Změnový list - písemný soupis dodatečných a neprovedených stavebních prací	č. 01
	Datum: 02/2023
013D313005501,,Výstavba domova seniorů Bobelovka Jindřichův Hradec – Otín II“	
Objednatel: Jihočeský kraj	
Zhotovitel: Společnost Metrostav DIZ – Auböck – Výstavba DPS Bobelovka JH“	
Ve smyslu § 222 zákona 134/2016 Sb., o zadávání veřejných zakázek je provedena níže popsaná změna závazku ze smlouvy na veřejnou zakázku.

Předmět změny: Drenážní systém – snížení hladiny spodní vody	
<u>Původní řešení dle smluvní dokumentace:</u> V rámci projektové dokumentace bylo navrženo pro čerpání spodní vody 5 čerpacích jímek bez bližší specifikace a technického řešení odvodnění stavební jámy.	
<u>Předmět dodatečných stavebních prací:</u> Dle návrhu geotechnika došlo k osazení 6 ks čerpacích jímek po obvodu půdorysu stavby cca 2 metry pod úroveň hladiny spodní vody a dále potom k osazení 2ks čerpacích jímek cca 1,5 m pod úroveň dojezdu výtahových šachet. Obvodové a vnitřní šachty budou propojeny pomocí kopaných spádovaných rýh se štěrkovou výplní frakce 32/63 hloubky 1,3-1,5m. Součástí jsou i nezbytně nutné zemní práce - hloubení šachet, rýh, přesun hmot, uložení na skládku.	
<u>Odůvodnění nezbytnost

**PROTOKOL O ZKOUŠCE Č. 22-255/A/04/CB/23/SZZ-D
STATICKÁ ZATĚŽOVACÍ ZKOUŠKA PRO OSTATNÍ DRUHY STAVEB**

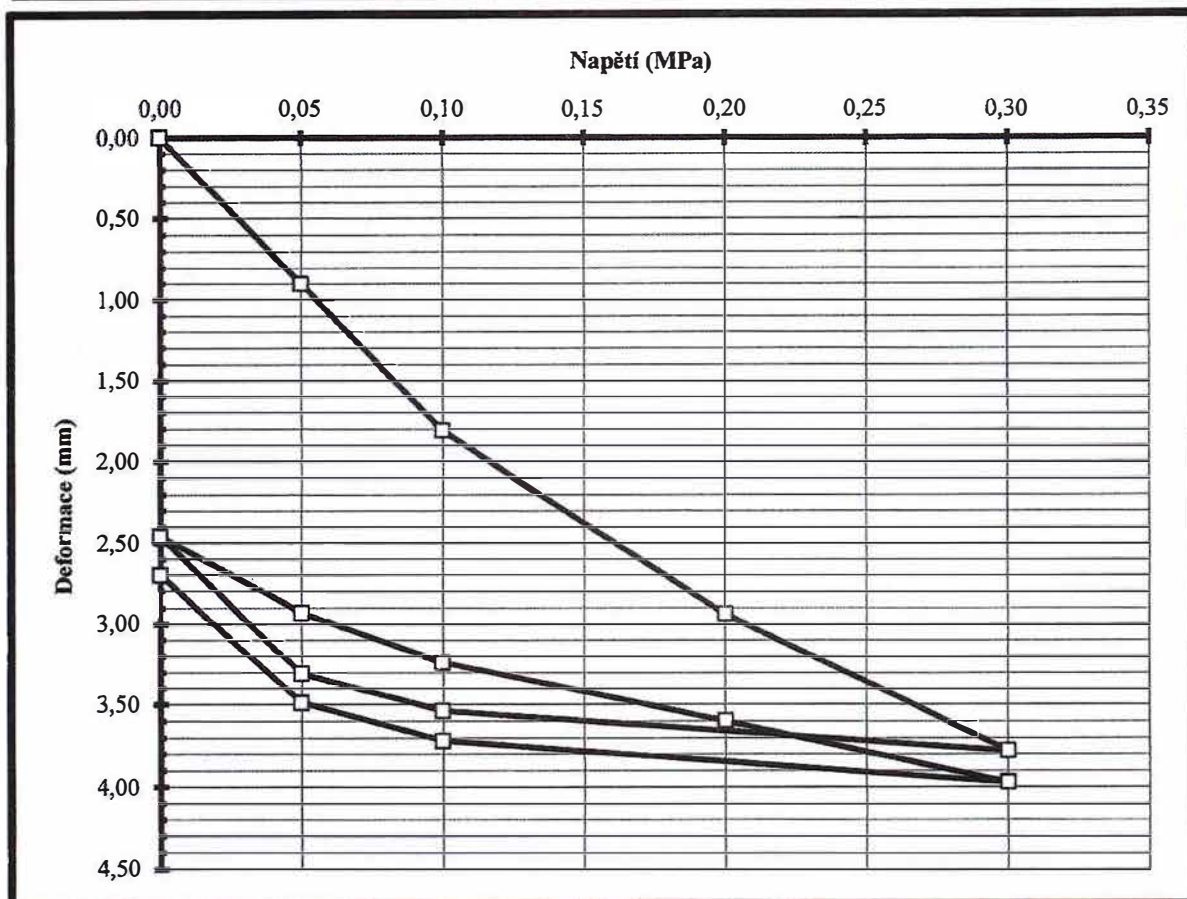
Datum zkoušky	Číslo zkoušky	Umístění	Hloubka / vrstva	Modul přetvárnosti		Edef1/Edef2
				Edef1 (MPa)	Edef2 (MPa)	
23.01.2023	2147	osy G/3-4	-6,070 m od 0	24,2	76,1	3,14
23.01.2023	2148	osy F/4-5	-5,970 m od 0	28,8	97,8	3,39
23.01.2023	2149	osy B-C/7 a 7-1	-5,570 m od 0	32,2	101,5	3,15
